Østerliveien 42 - 44, Lambertseter sykehjem Planforslag til offentlig ettersyn Detaljregulering, Bydel Nordstrand

Plan- og bygningsetaten anbefaler planforslaget.

5.1.1 Bygningens plassering, volum og høyder gir et godt sykehjemsanlegg, og balanserer hensynet til områdekarakteren og støyutfordringene

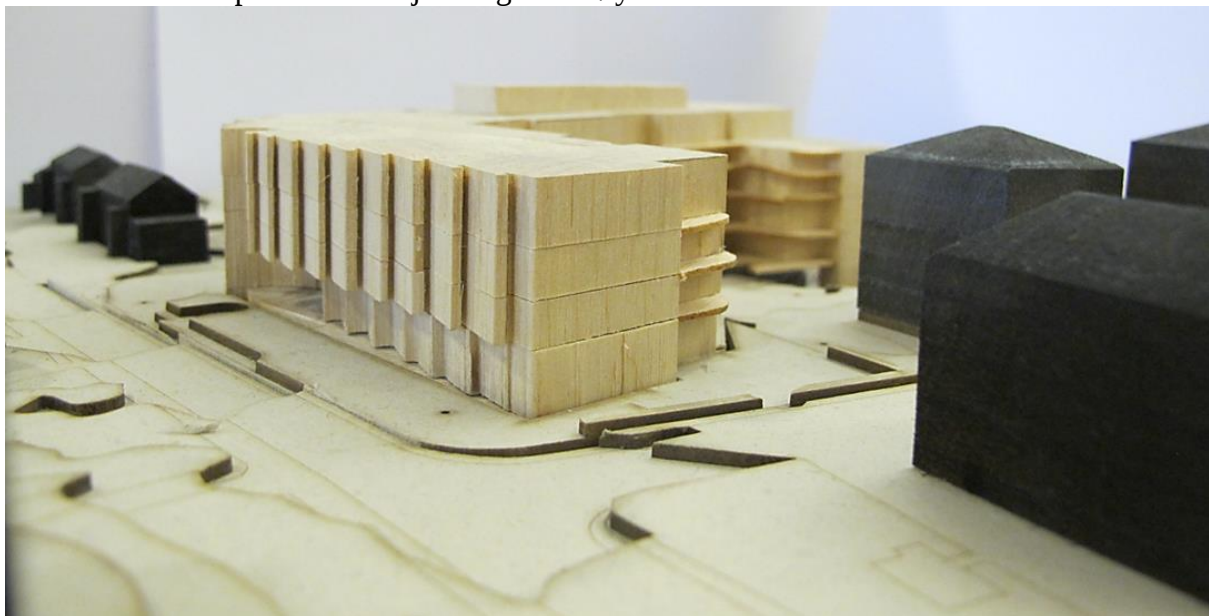
Planområdet har utfordringer knyttet til støy fra E6, som gjør at deler av det planlagte sykehjemsanlegget ligger innenfor gul og rød støysone i kommuneplanens temakart for støy. Ifølge kommuneplanen skal utfordrende støyforhold håndteres gjennom plassering og utforming av bebyggelse, og støy har derfor vært et hovedtema gjennom hele planprosessen. Plan- og bygningsetaten mener at bygningens utforming ivaretar bokvalitet, og balanserer hensynet til områdekarakteren og støyutfordringene på en god måte. Bygningskroppens plassering og utforming gir skjerming mot støy fra E6, slik at de helhetlige støyforholdene for anlegget blir best mulig.

Fasadene mot Østerliveien og Raschs vei er utformet med innrykk/tagger, for å få best mulig støyforhold for beboerne på sykehjemmet. Plan- og bygningsetaten ser at denne utformingen av fasaden er nødvendig for å håndtere støyen, til tross for at et enklere fasadeuttrykk ville vært mer stedstilpasset. Denne utformingen gjør det imidlertid desto viktigere at farger og fasadematerialer er tilpasset den øvrige bebyggelsen i området, slik at nybygget ikke bryter for mye med omgivelsene. Et fellestrekk ved drabantbybebyggelsen på Lambertseter er at fasadene har lyse og varme farger, i teglstein eller pusset mur. Planprogrammet for Lambertseter og kategoriseringen som område med verneverdi i ytre by (kategori 2 i kommuneplanens temakart for kulturminnevern) innebærer at ny bebyggelse i drabantbyområdet skal tilpasses eksisterende bebyggelse, og at bevaringshensyn skal søkes ivarettatt i områdets videreutvikling. Det har derfor vært en forutsetning for vår anbefaling at det sikres en stedstilpasset farge- og materialbruk på

sykehjemmets fasader. Vi mener at planforslaget nå sikrer denne intensjonen gjennom bestemmelsene, som sier at fasadene skal være lyse, og ha bestandige fasadematerialer som er tilpasset den omkringliggende drabantbybebyggelsen.

5.1.2 Planforslaget legger til rette for god bokvalitet, og sikrer kvaliteter i fellesarealene som kan kompensere for eventuelle ulemper med fasadestøy

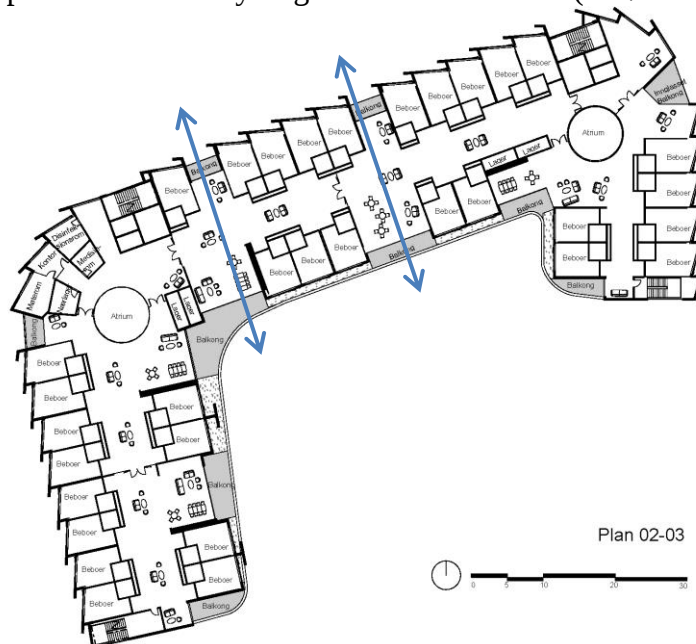
Gul støysone er en vurderingssone hvor kommunen bør vise varsomhet med å etablere støyfølsomme formål, men vi mener at tomtens beliggenhet og stedlige kvaliteter gjør at den eigner seg godt for sykehjem, til tross for støyproblematikken i området. Planområdet ligger blant annet sentralt på Lambertseter, med kort avstand til kollektivtransport. Det er naturkvaliteter rundt og innenfor planområdet, som kan gi utsikt og gode utearealer. Planområdet ligger i tillegg i et etablert boligområde, slik at eldre med hjelpebehov kan bli boende i kjente miljøer i bydelen.

Forslaget sikrer at det ikke tillates beboerrom hvor hovedfasaden har høyere støynivå enn $L_{den}=60$ dB (gul sone), og at minst 85 % av beboerrommene skal ha vindu mot fasade med støynivå under $L_{den}=55$ dB. Retningslinjene for behandling av støy i arealplanlegging (T-1442/2016), gjort gjeldende gjennom kommuneplanen, anbefaler en støygrense på $L_{den}=55$ dB på fasaden til rom med støyfølsomt bruksformål. Det vil si at 15 % av beboerrommene kan få fasadestøy som overskrider grenseverdien i T-1442 med opptil 5 dB.

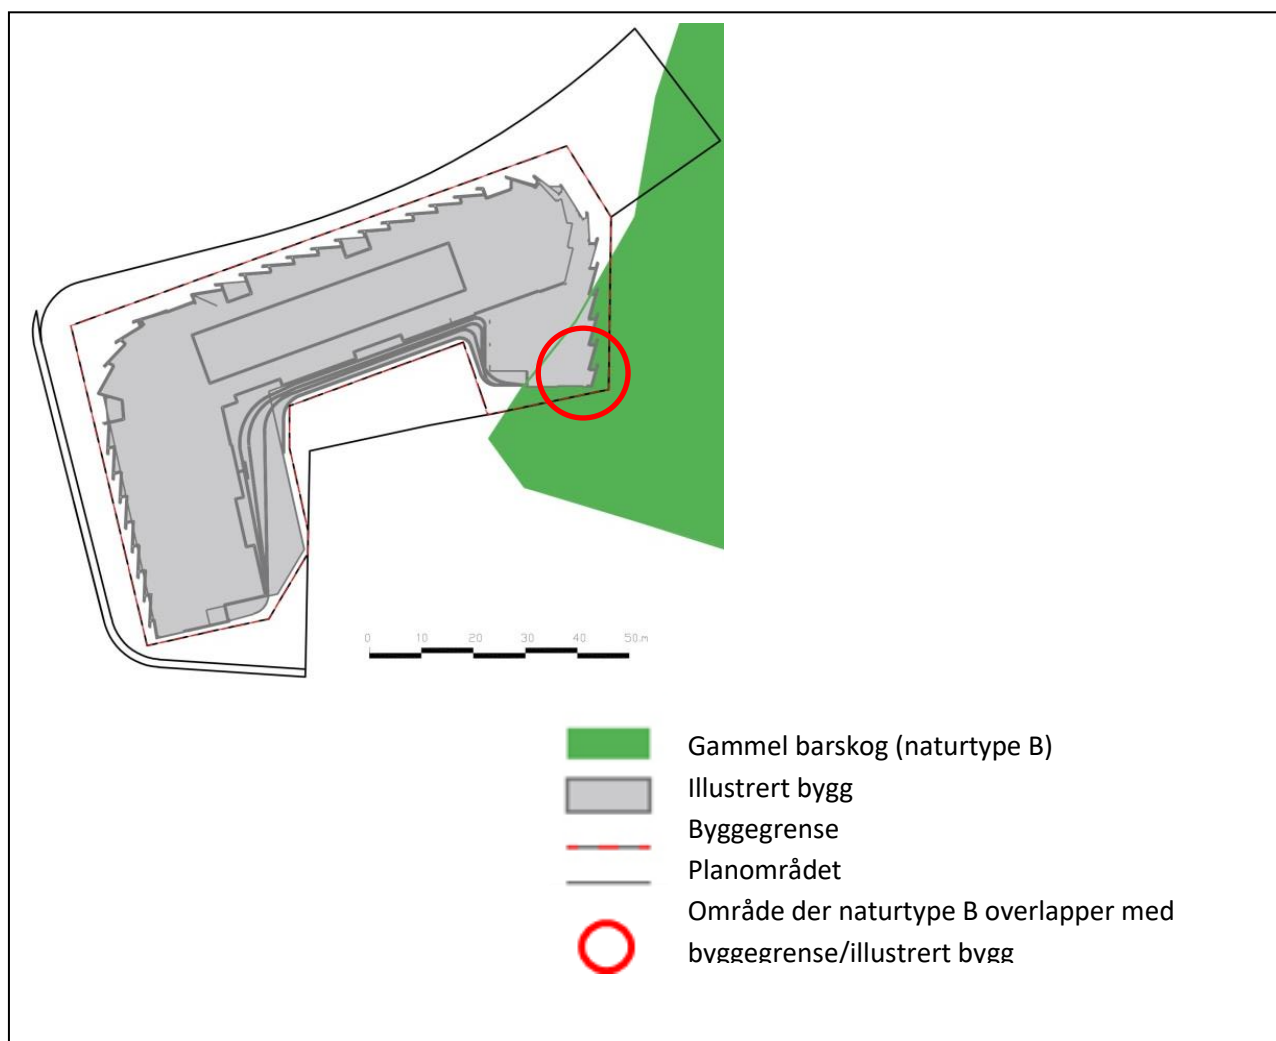
Forslaget legger opp til at utearealene mot Østerliveien får en mer utadrettet/offentlig opparbeidelse med torg, mens utearealene mot sør får et mer skjermet og parkmessig preg med naturkvaliteter. Dette gir god variasjon i opplevelser som de ulike utearealene kan tilby. Kombinasjonen av utearealer på terreng og utearealer på tak, gjør også at det stort sett er mulig å finne solbelyste utearealer gjennom dagen. Planforslaget viderefører også eksisterende kvaliteter i utearealene i sør, som for eksempel fuktdraget som går gjennom planområdet.

Vi anser det som svært positivt at planforslaget sikrer opparbeidelse av torgmessige utearealer mot krysset Østerliveien/Østerlisvingen, og ved sykehjemmets hovedinngang mot nordvest. Planen berører deler av et friområde som er avsatt til lokalt torg/møteplass i Kommunedelplan for torg og møteplasser (KDP-17). Arealet som er avsatt til torg/møteplass er per i dag lite tilgjengelig, og oppleves privat. Etablering av torg i sykehjemsanlegget er derfor fint for å ivareta og tilgjengeliggjøre møteplassfunksjoner innenfor planområdet. Dette tilfører nye møteplasser til nærmiljøet, og inviterer til interaksjon mellom beboerne på sykehjemmet og andre beboere i nærmiljøet, inkludert barn.

Det er sikret i bestemmelsene at det skal opparbeides uteoppholdsareal med tilfredsstillende støyforhold i henhold til støykravene i T-1442, på minimum 10 m² pr beboer. 680m² av
